Betreff: Vorhaben 5/5a Abschnitt B  
Empfehlung bezüglich § 22 (Anhörungsverfahren) NABEG für den  
Abschnitt B der Gleichstromverbindung SuedOstLink an die  
Bundesnetzagentur - Übertragungsnetzbetreiber 50 Hertz.

Der Kreistag des Saale-Holzland-Kreises erhebt Einspruch gegen die Trassenführung der Gleichstromverbindung SuedOstLink durch den Holzlandwald, Trassen km 7,5 bis km 10,5.

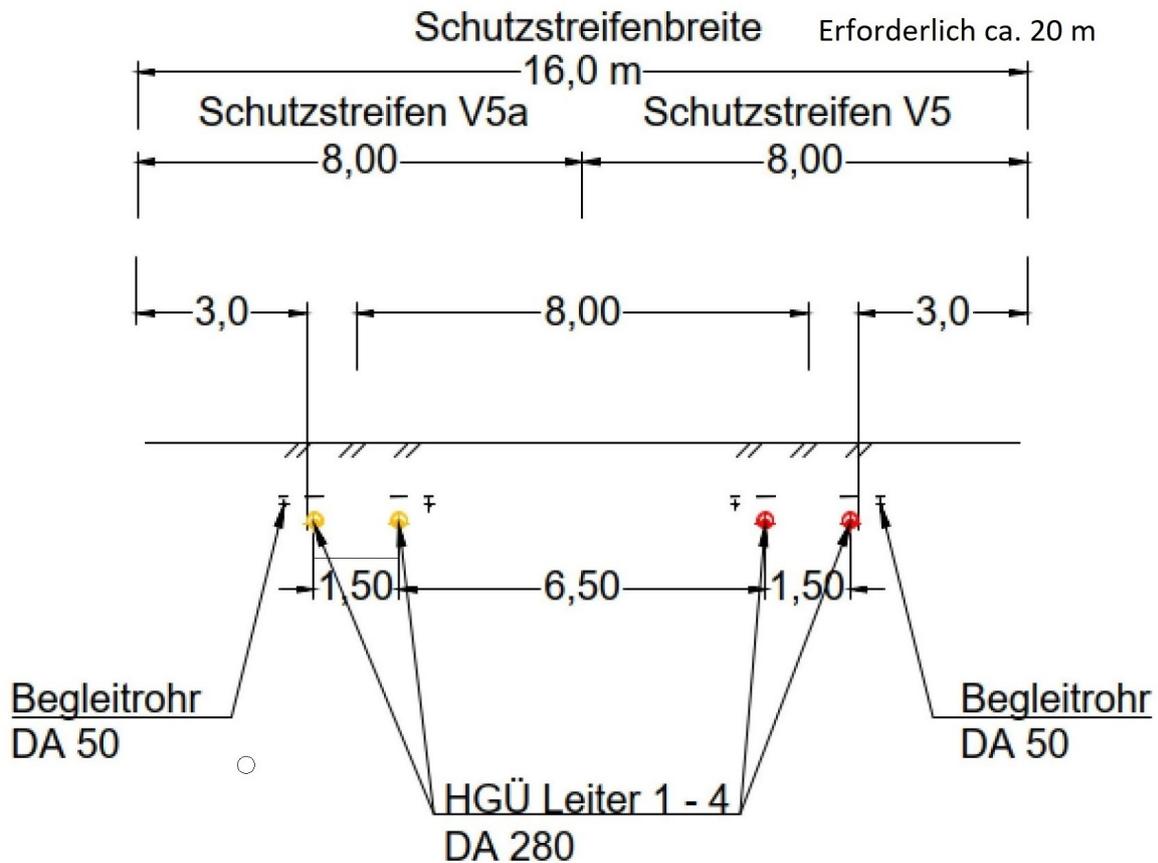
Zwischen km 8 und km 9 findet eine 3-fache Querung des Trockentalbaches auf einer Gesamtlänge von ca. 500m in geschlossener Bauweise statt. Der erforderliche Schutzstreifen für diesen Abschnitt hat eine Breite von 58m. Der Charakter, aber vor allem die ökologische Funktion dieses Waldgebietes, wird sich durch die angewendete geschlossene Bauweise dauerhaft ändern.

**Wir widersprechen dieser Trassenführung ausdrücklich und fordern eine Alternative.**

## Äquidistante Legung /1/

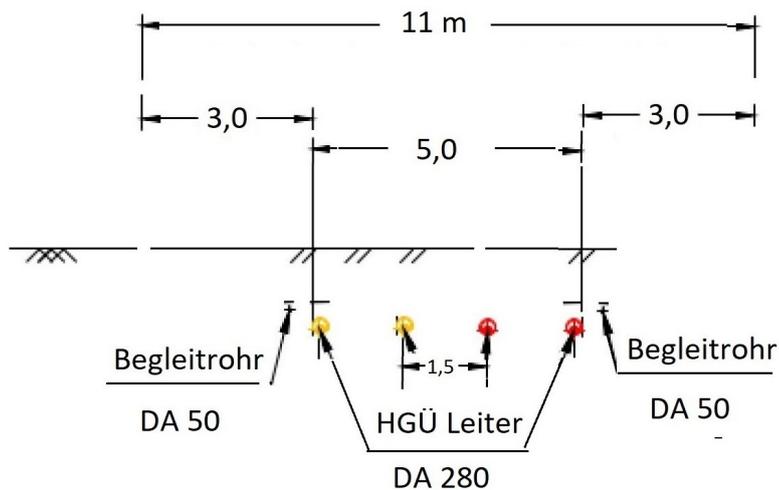
### **Wir schlagen deshalb eine Verlegung im halboffenen Verfahren vor.**

Im Anhang werden beide Verlegeverfahren verglichen. Das durch 50 Hertz beantragte Verlegeverfahren benötigt einen 16m breiten Schutzstreifen. Die Äquidistante Legung nur einen Schutzstreifen von 11m Breite bei einer Grabenbreite von 5m. (Anhang) Damit wäre die Nutzung vorhandener Forststraßen möglich. Wir erwarten eine **ergebnisoffene** Prüfung unseres alternativen Trassenvorschlages. Unser Ziel ist die höchste mögliche Schonung von Natur und Umwelt. Das können wir bei dem durch den Netzbetreiber vorgeschlagenen optimierten Trassenvorschlag nicht erkennen. Wir sind aber auch für andere Vorschläge offen.
